BORDEREAU D'ENVOI DE DOCUMENTS N° 04

2002 résume
remarques BET fluides

LOT 15 - CVC PS

Plan de réservations en voile R-1 et poids CTA

Zone 2 - Vide sanitaire

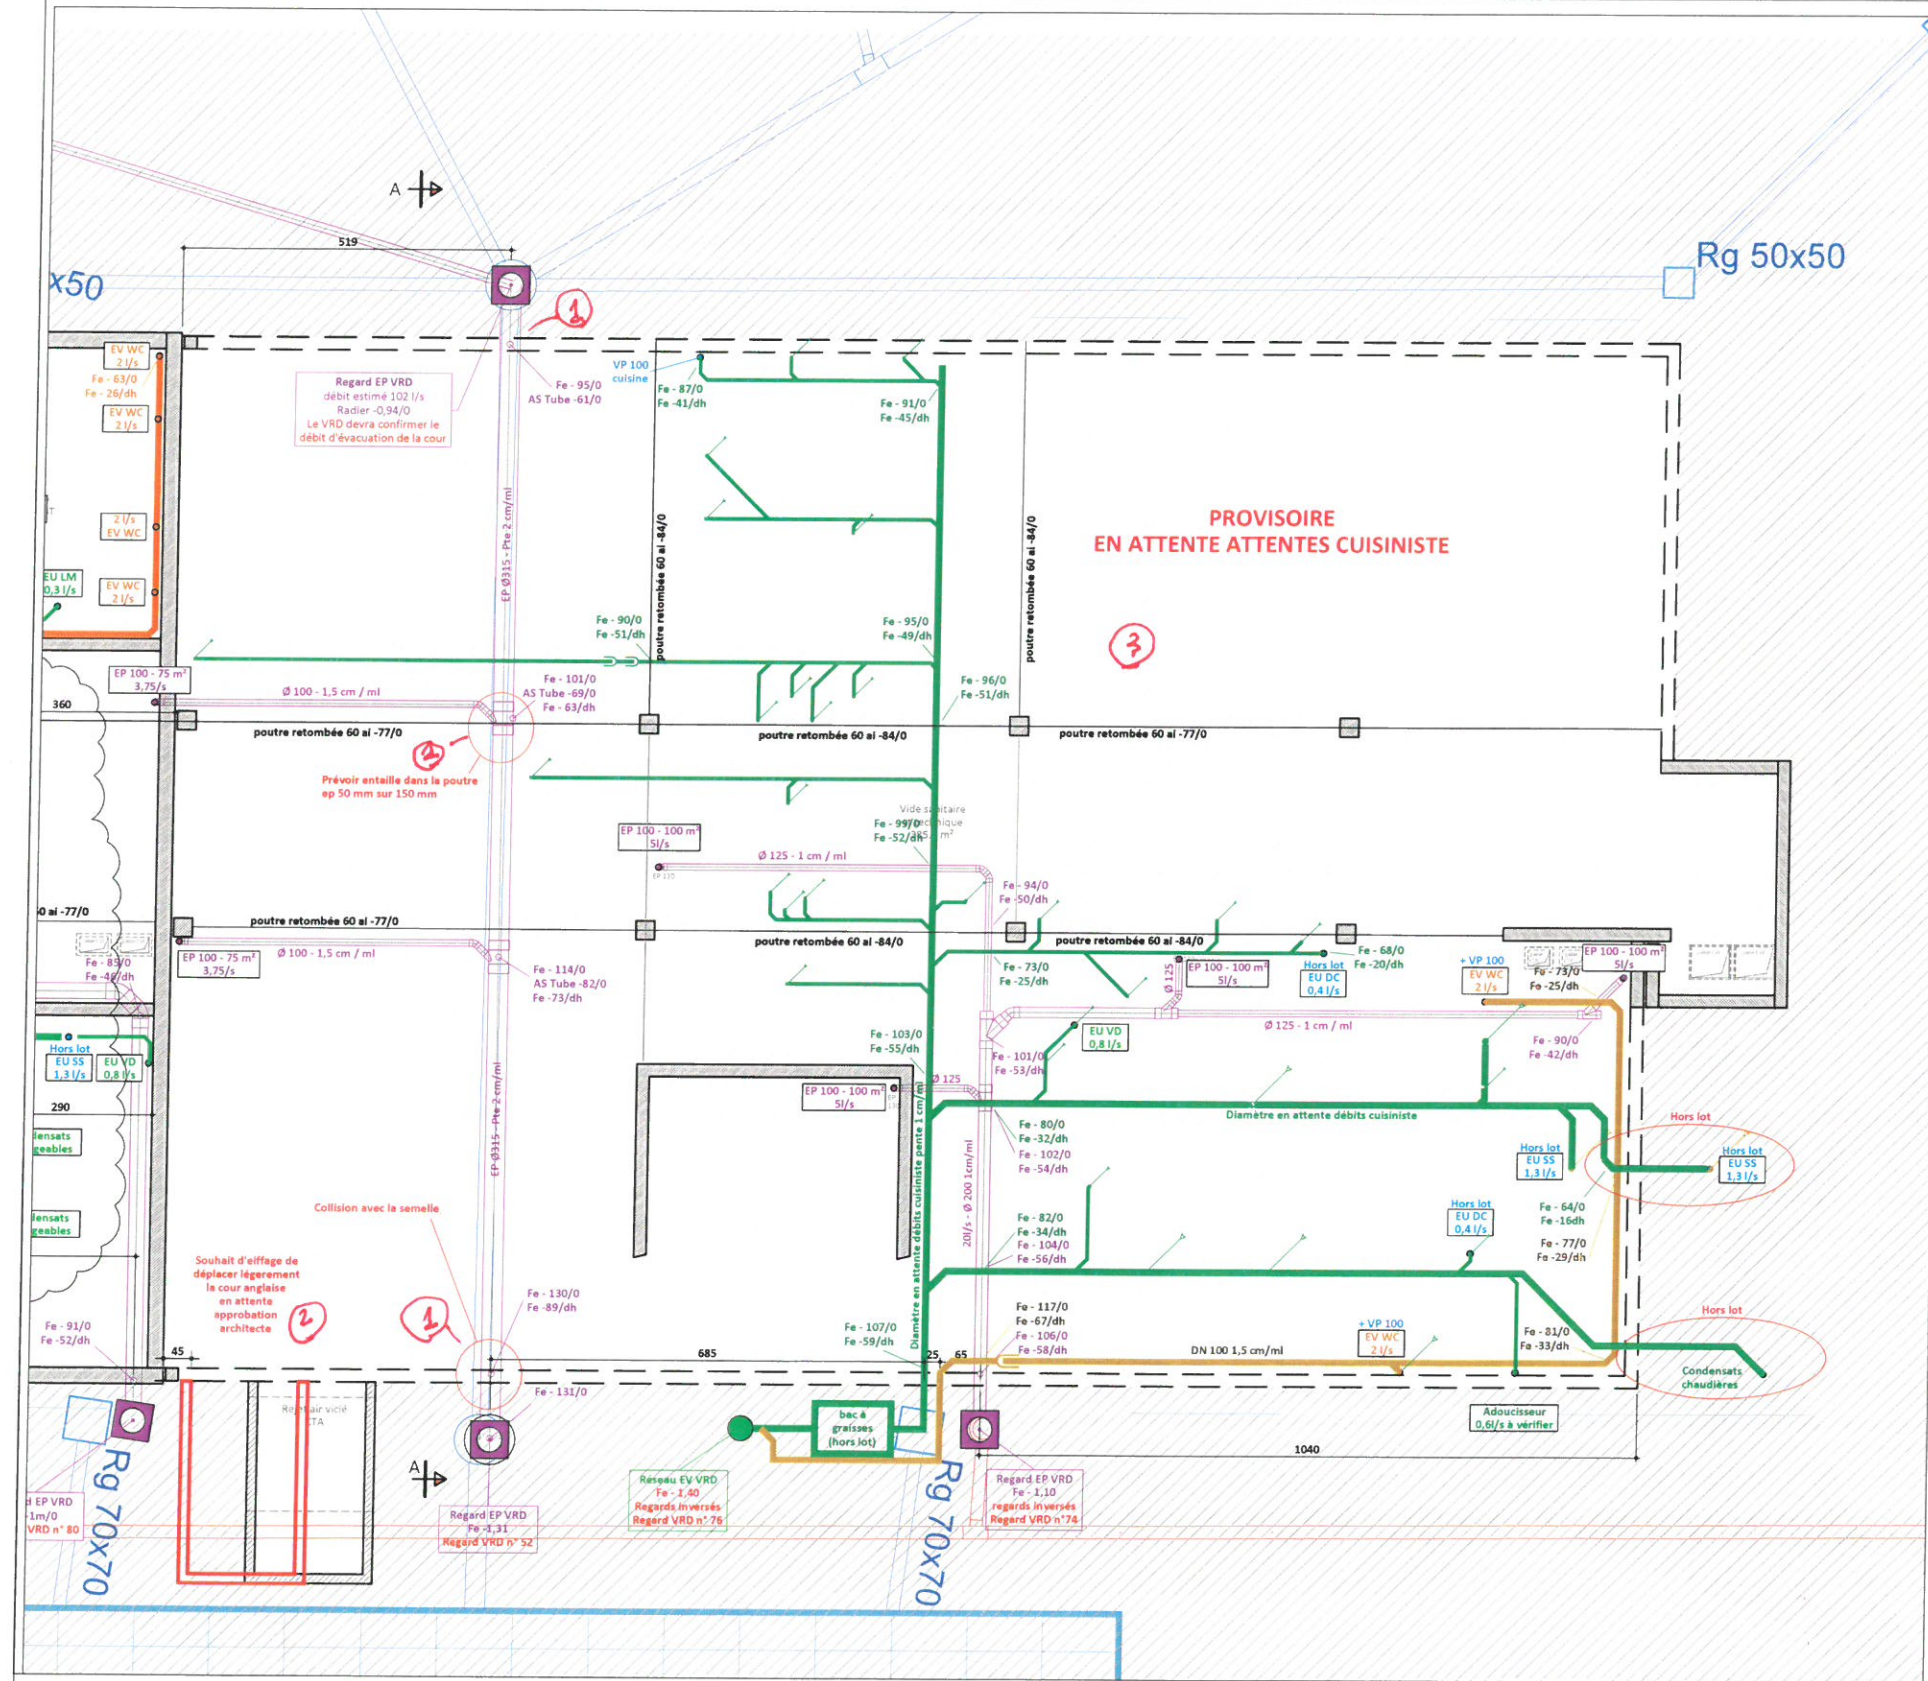
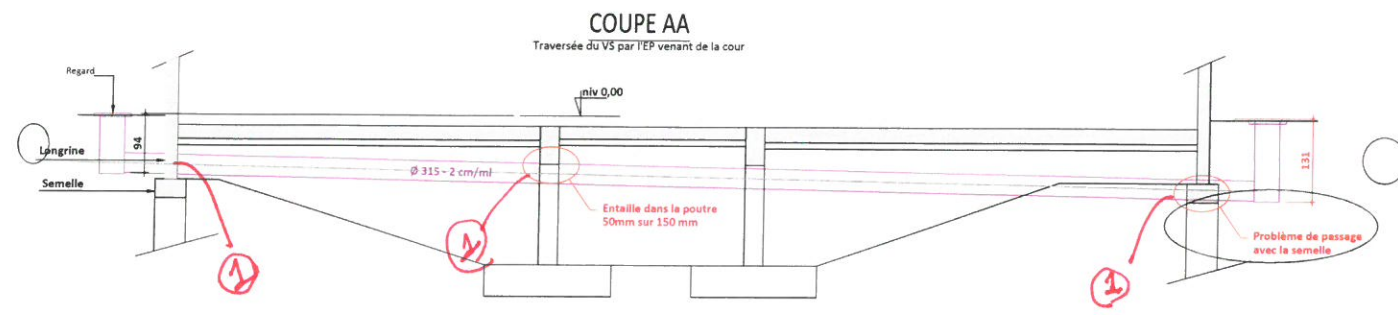
- 1 - A confirmer par entreprise Go en réunion de synthèse.
 - 2 - A intégrer par l'entreprise VRD et Go. ok pour Architecte.
 - 3 - Zone visée: voir visa cuisiniste.
- A voir en réunion de synthèse.

Tous les réseaux d'évacuation et d'alimentation en eau, extérieurs au bâtiment sont hors lot plomberie le gaz sera amené à 1 m du bâtiment par le VRD

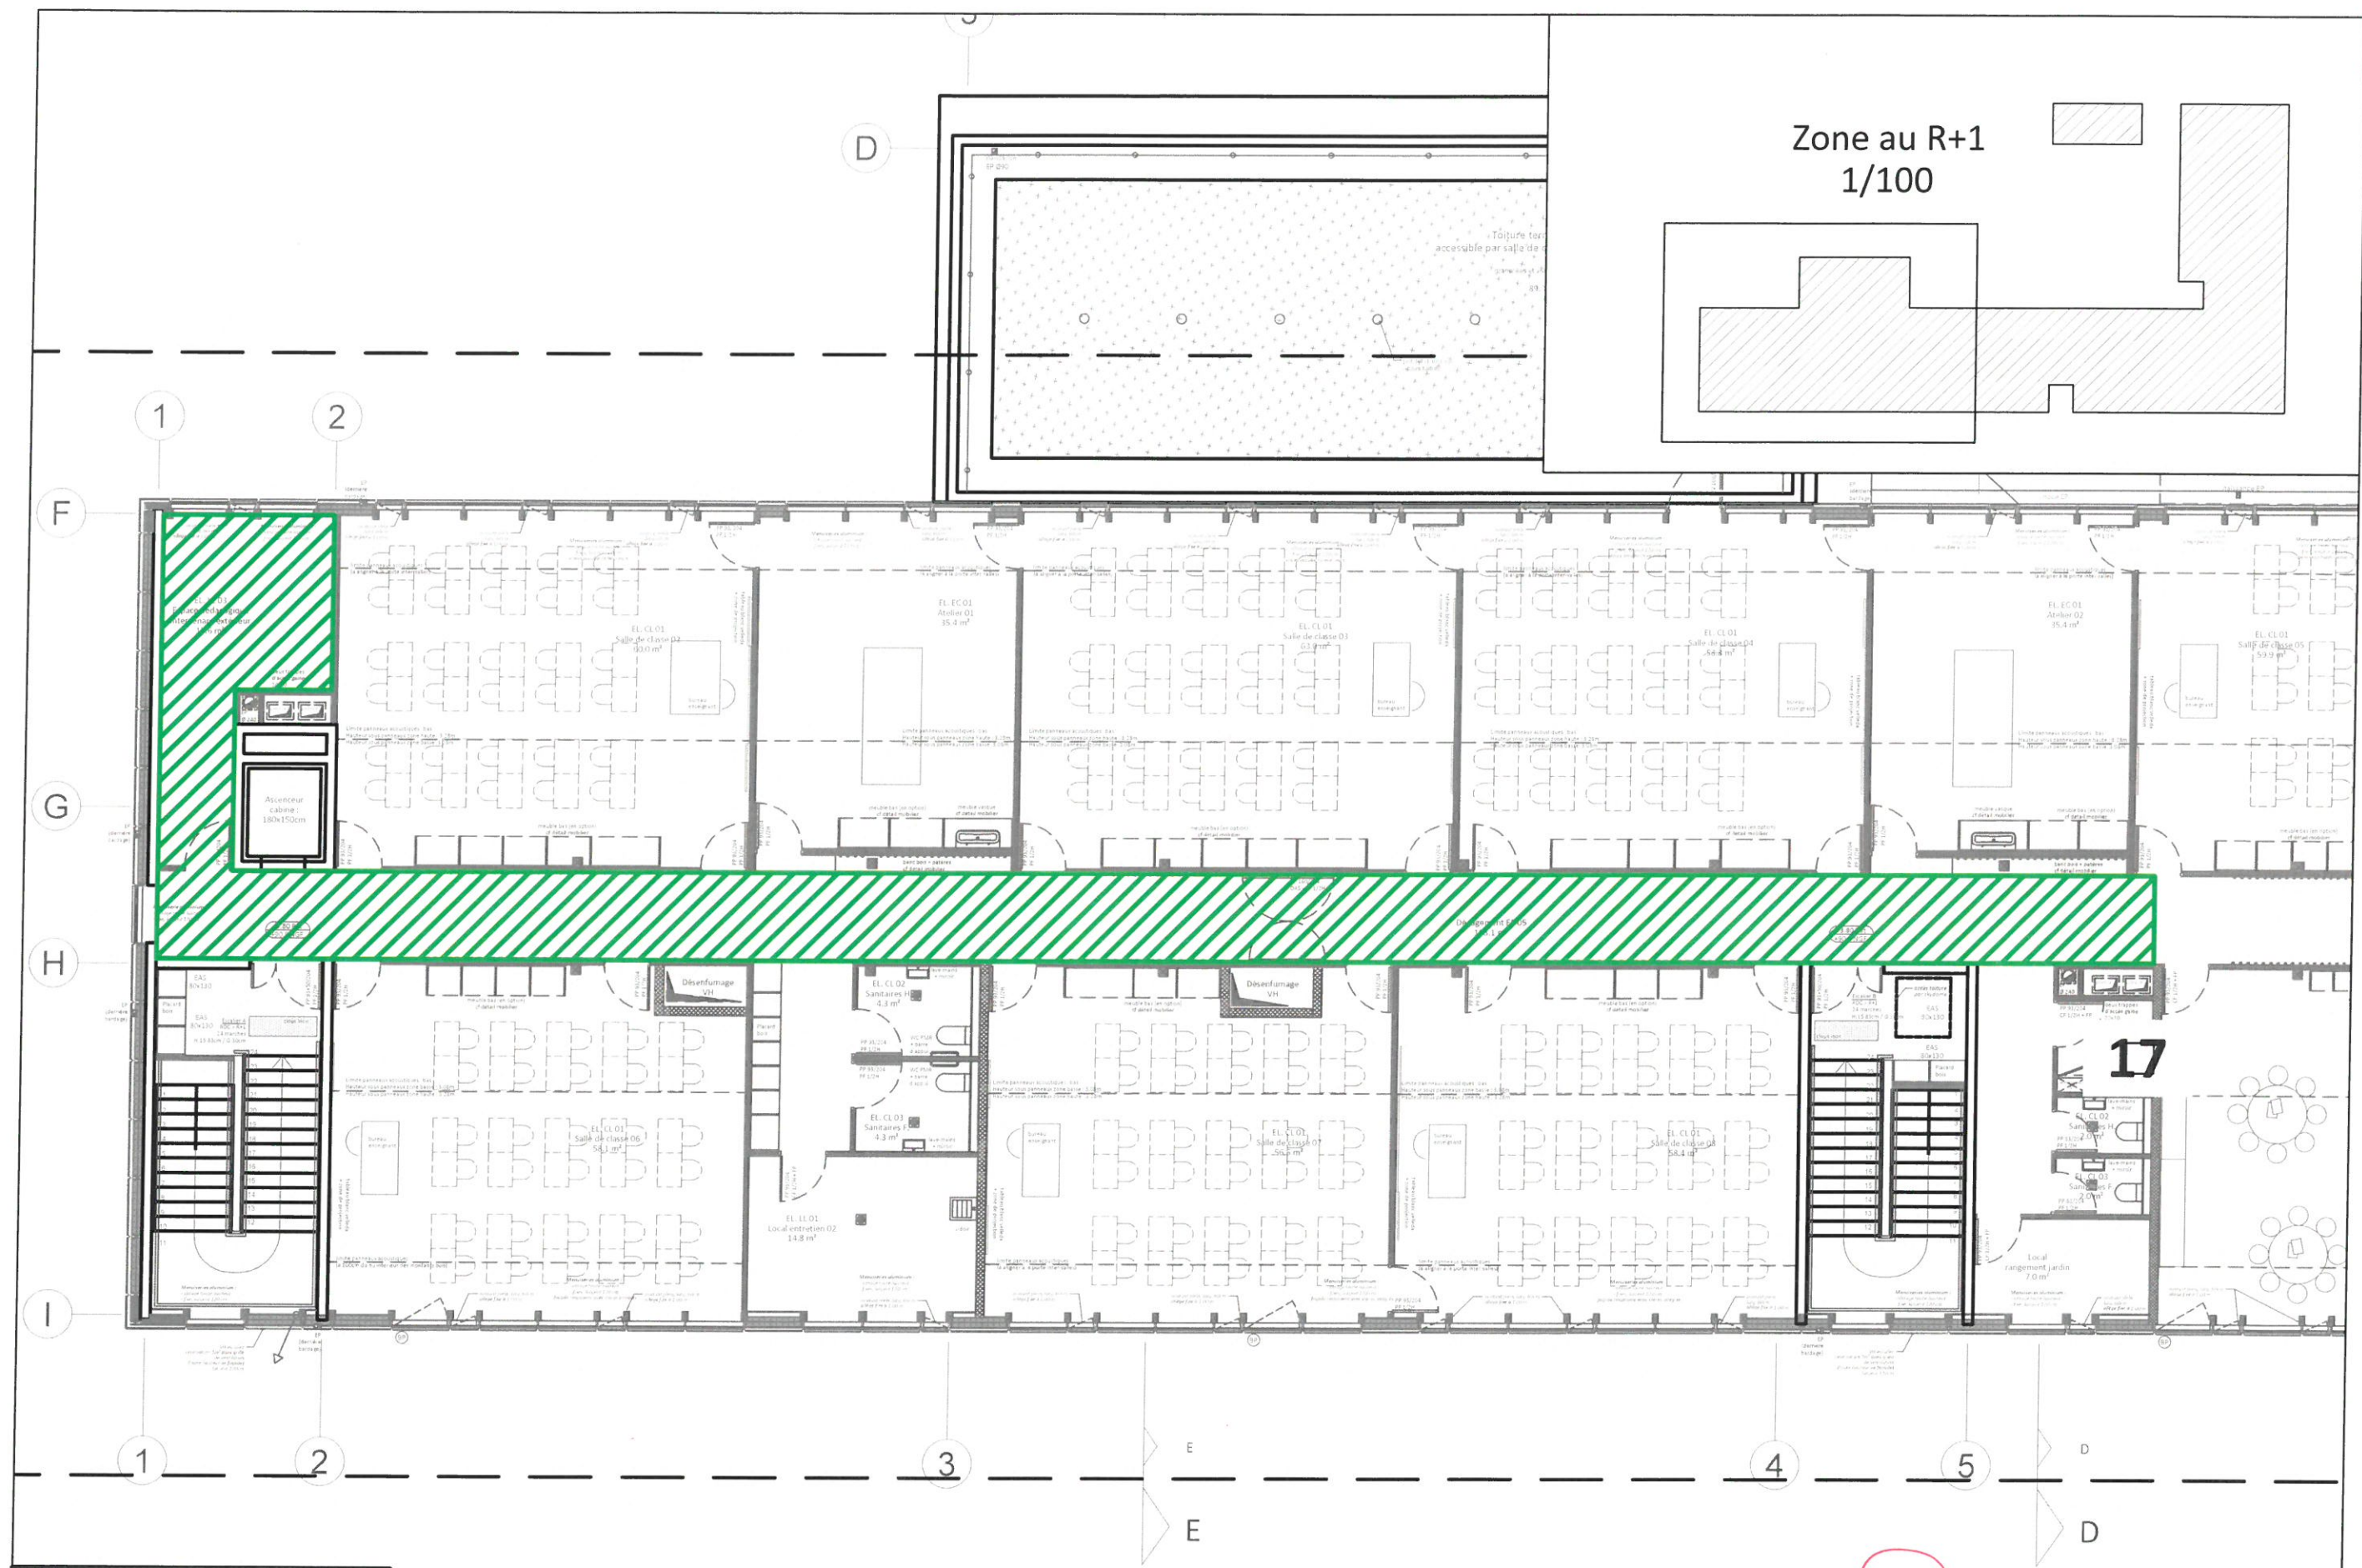
- 1 - confirmer altimétrie *Reservé*
- 2 - Pour ces réservations, préciser altimétrie. L'objectif est qu'elles soient dans le plénum.
